**Avis de la Mission Régionale d'Autorité environnementale
Nouvelle-Aquitaine sur le projet de création d'une centrale
photovoltaïque d'environ 4ha, au lieu-dit *Le Pardoulet* et sur la
mise en compatibilité par déclaration de projet du plan local
d'urbanisme de Montpon-Ménestérol (24)**

n°MRAe 2022APNA52

dossier P-2022-12197

Superposition du projet avec les habitats naturels - extrait étude d'impact page 164

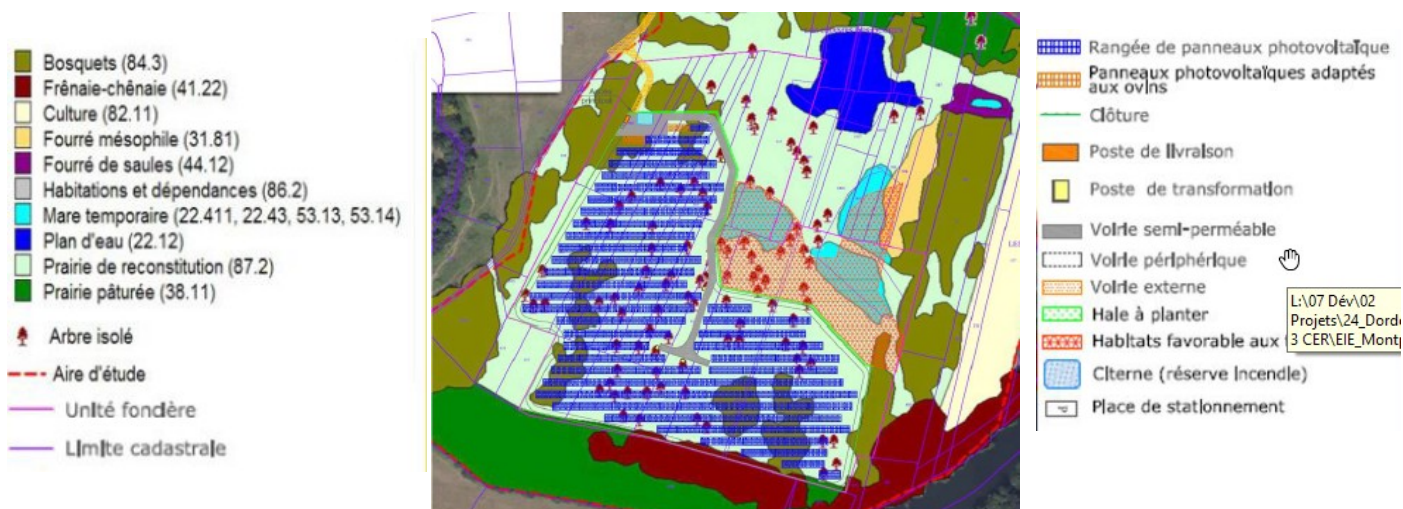
L'implantation projetée implique cependant l'abattage des bosquets et des arbres isolés situés dans l'emprise de la centrale, avec un débord sur la zone de « sensibilité diffuse » qu'aucune cartographie ne permet d'apprécier précisément.

La MRAe demande au porteur de projet de préciser les impacts sur la zone de sensibilité diffuse, notamment espèces floristiques concernées, et le cas échéant de proposer des mesures d'évitement, de réduction et de compensation complémentaires en cas d'incidences résiduelles non nulles.
